Rapport 119.299r01
Steinhagensweg 3a te Woerden

Onderzoek "Brandveiligheid"

Rapportnummer: 119.299r01

De gemeente heeft hiervoor een lijst met vragen opgesteld met als doel inzicht te verkrijgen in de rechtmatigheid van de kosten van de betreffende werkzaamheden.

BEGANE GROND

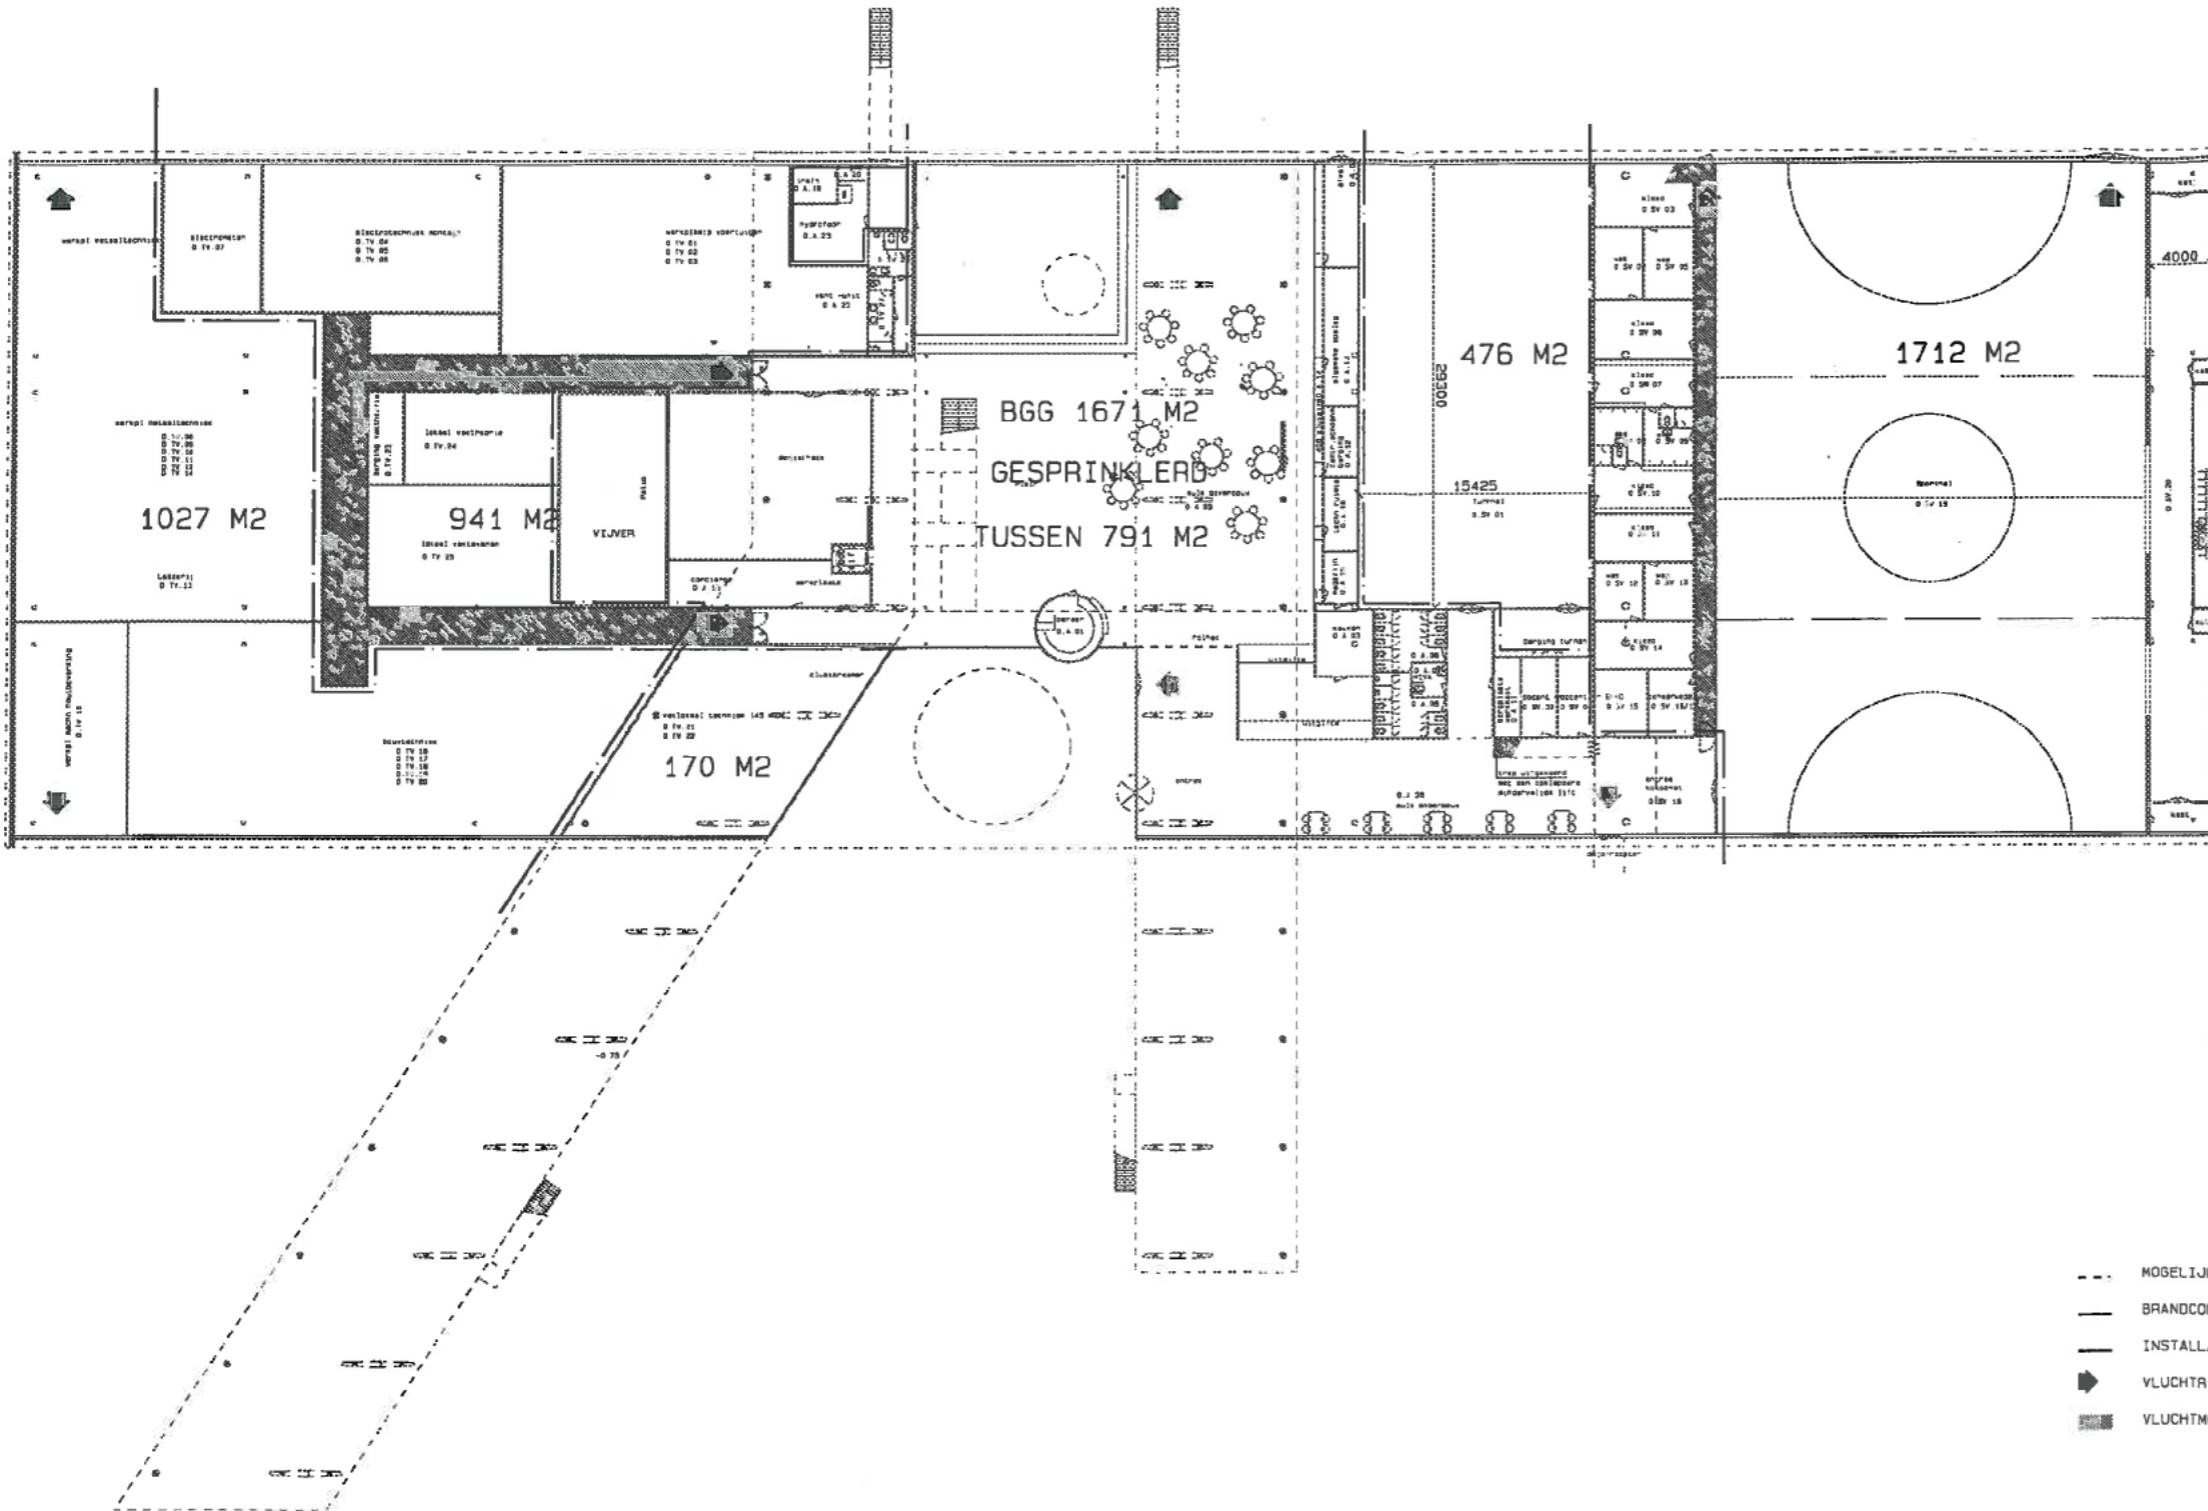
De betreffende tekeningen zijn voorzien van een stempel van de brandweer gemeente Woerden – behorende bij de aanvraag Gebruiksvergunning met archiefnr. 3446GP3a-04. Op de tekeningen van de begane grond staat een verwijzing naar een sprinklerinstallatie. En op de 3^e verdieping staan 2 rookluiken weergegeven.
